2016년도 문화재위원회

제10차 건축문화재분과위원회 회의록

- ▣ 회의일시 : 2016. 10. 20(목), 14:00 ~ 18:00
- ▣ 장 소 : 국립고궁박물관 회의실
- ▣ 출석위원 : 박경립, 강봉원(정안), 김봉렬, 남해경,
이재인, 정명섭, 정은우, 홍성걸, 홍승재
(이상 9명)
- ▣ 심의내용 및 의결사항 : 이하 자료와 같음

「밀양 영남루」 문화재보호구역 조정 지번 조서

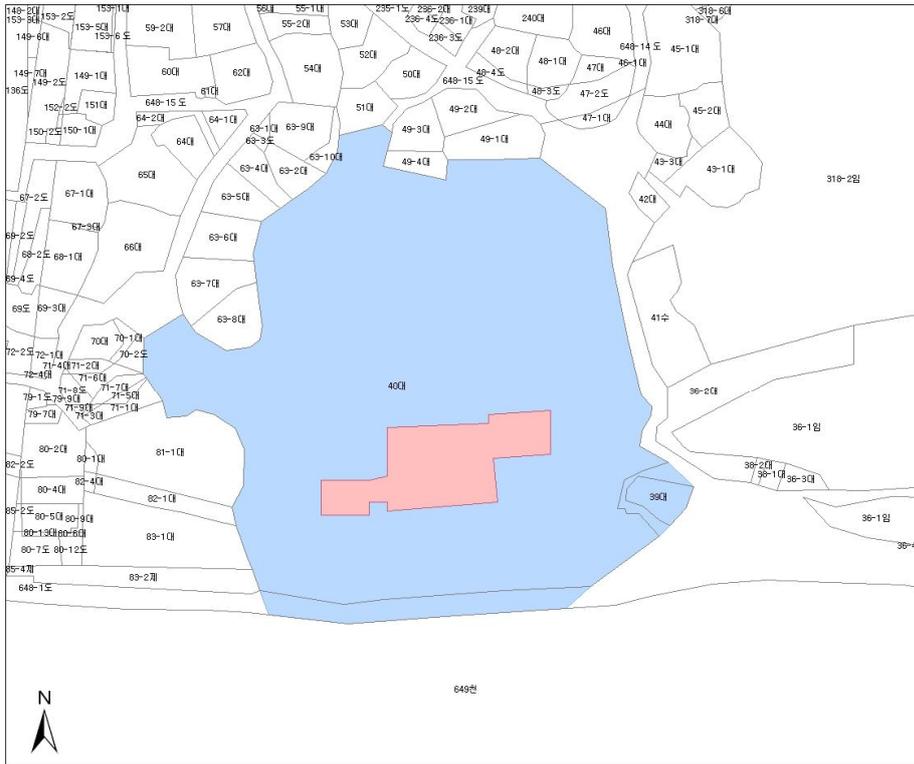
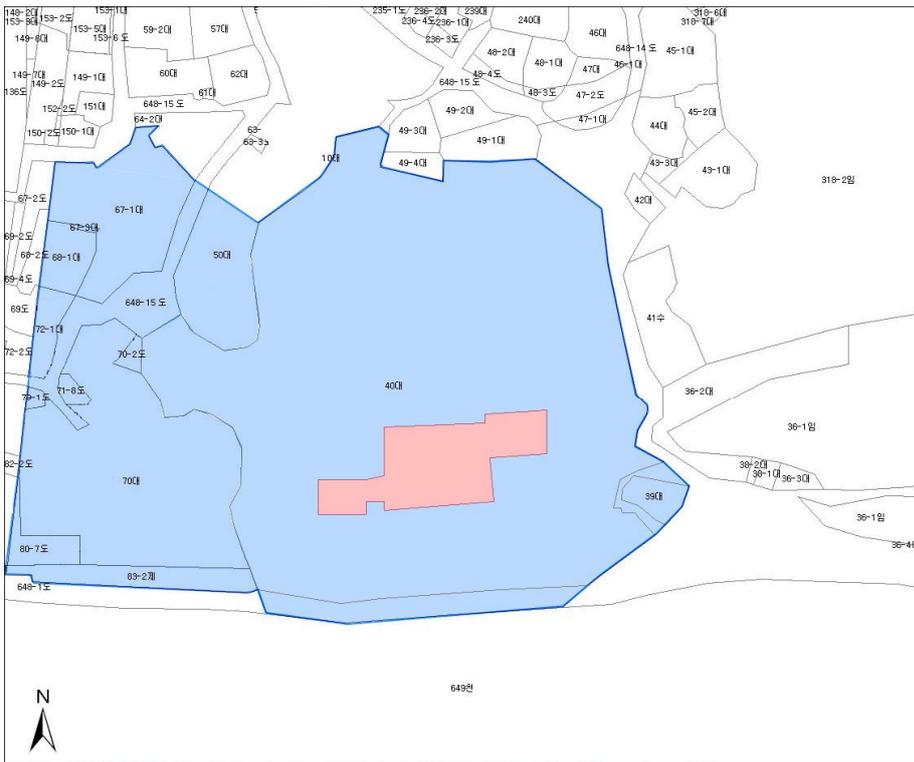
- 신청부지는 현재 근대에 들어선 건물로 인해 경관을 저해하고 있는 상황임
- 신청 부지는 영남루와 읍성의 인접지역으로 영남루의 지형 회복과 경관 개선을 위해서는 보호구역으로 확대가 필요할 것으로 판단됨

- 원안가결
- 의결정족사항
 - 출석 9명 / 원안가결 9명

▣ 보물 제529호 “진도 금골산 오층석탑” 주변 건축행위 등에 관한 허용기준

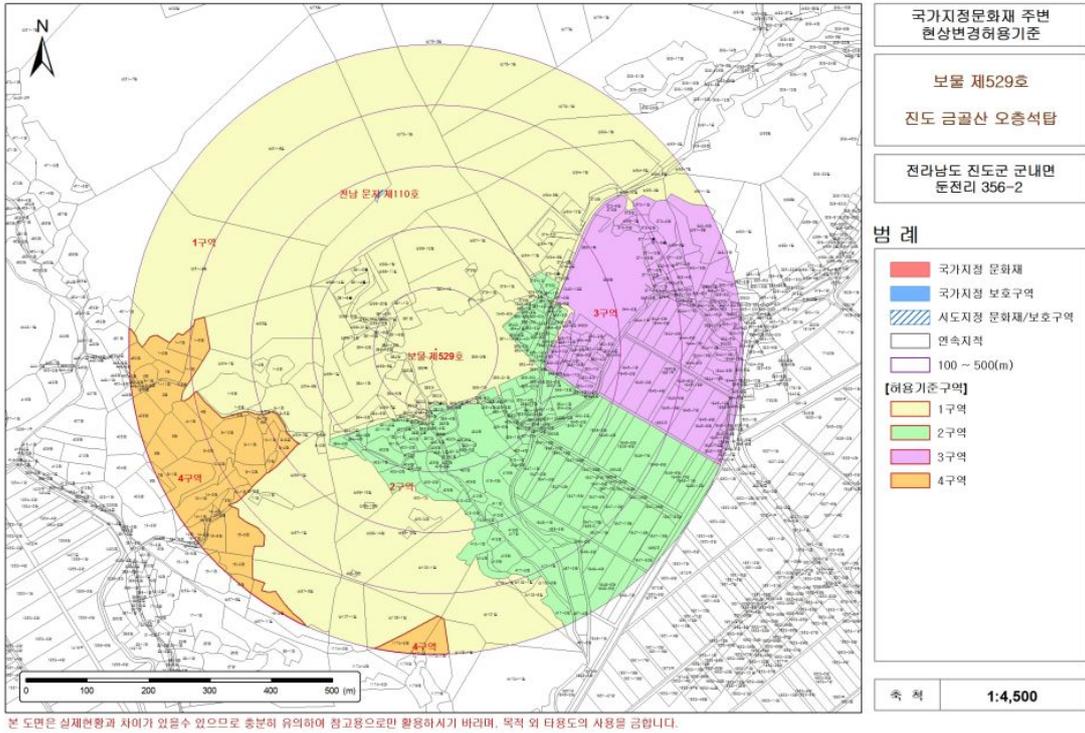
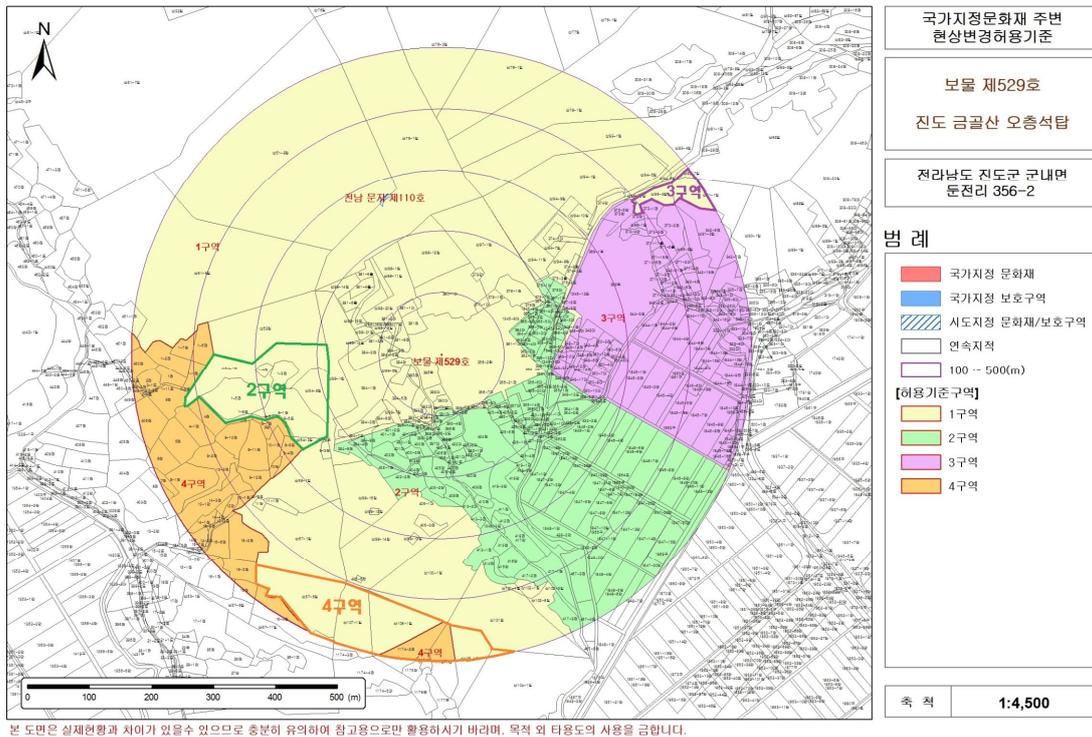
- 석탑 남쪽의 산 능선 너머 지역은 보이지 않고 거리도 먼 점을 고려하여 도시 계획에 따라 완화하고,
- 석탑 서쪽의 산 능선 너머는 석탑에서 직접 보이지 않으나, 거리가 멀지 않고 도로가 연결되어 동선상에 있는 점을 고려하여 2구역으로 완화하고,
- 석탑 북동쪽의 3구역과 인접한 소규모 1구역 지역은 3구역으로 완화하여도 경관에 미치는 영향은 크지 않을 것으로 판단됨

- 원안가결
- 의결정족사항
 - 출석 9명 / 원안가결 9명

▣ 국보 제122호 “양양 진전사지 삼층석탑”, 보물 제439호 “양양 진전사지 도의 선사탑” 주변 건축행위 등에 관한 허용기준

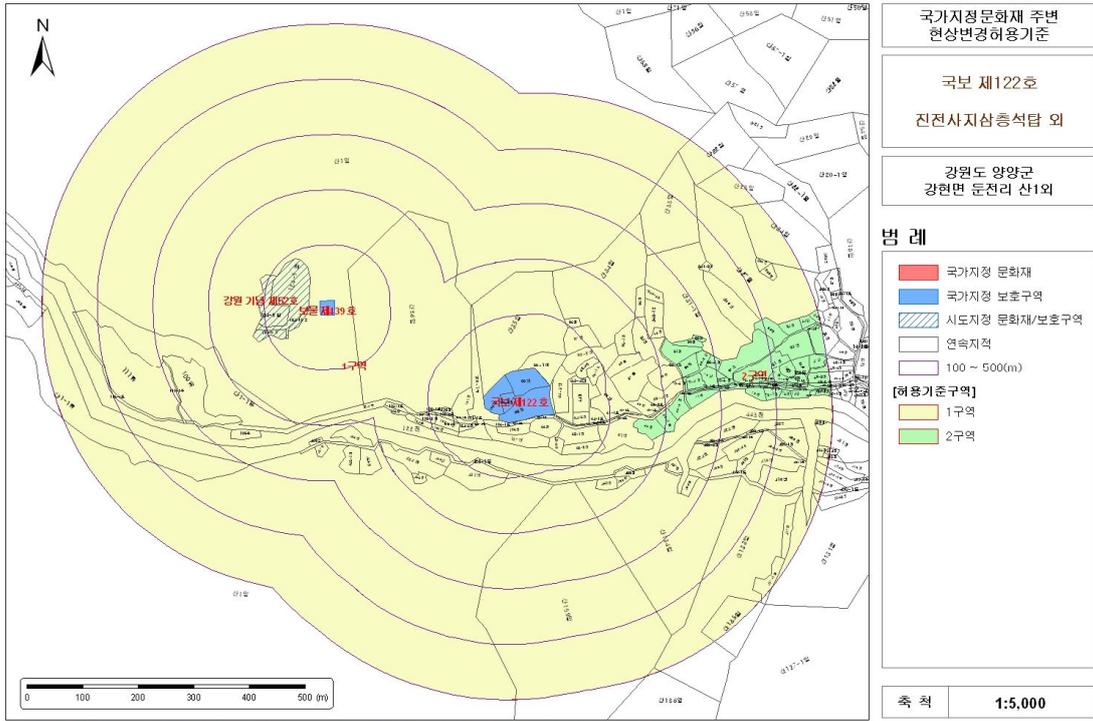
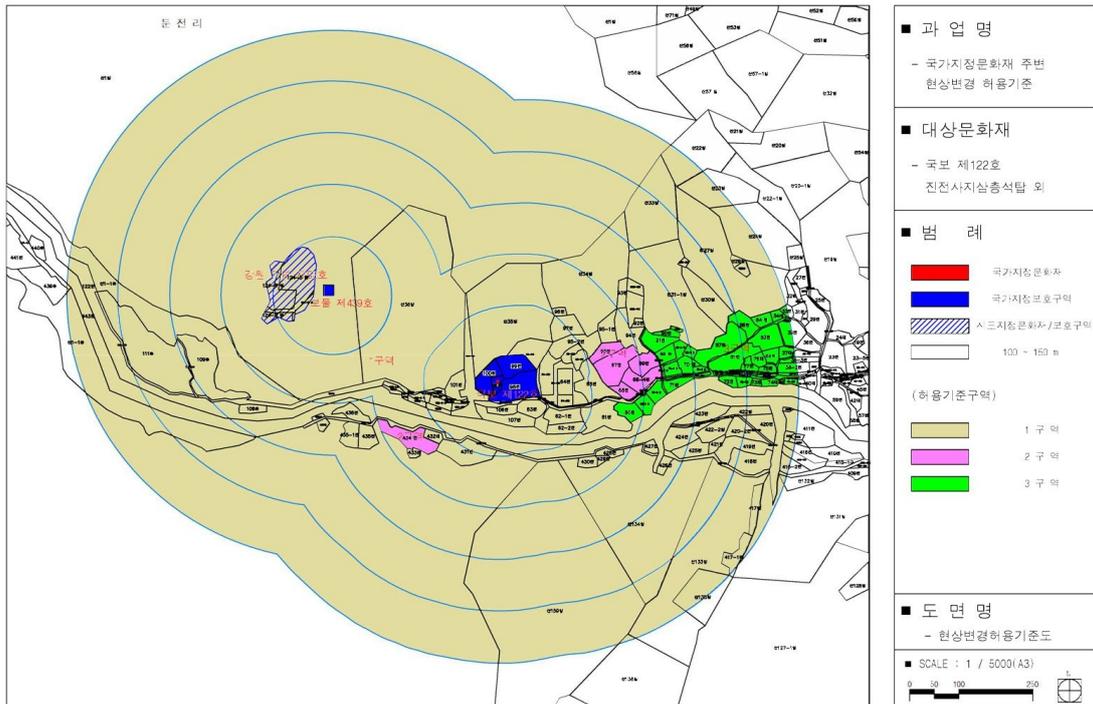
- 문화재에서 멀고 지형이 낮아 잘 보이지 않는 곳은 2구역을 신설하여 완화하여도 경관에 미치는 영향은 크지 않을 것으로 판단됨

※ 신설 2구역 (평지붕 최고높이 5m 이하, 경사지붕 최고높이 7.5m 이하)
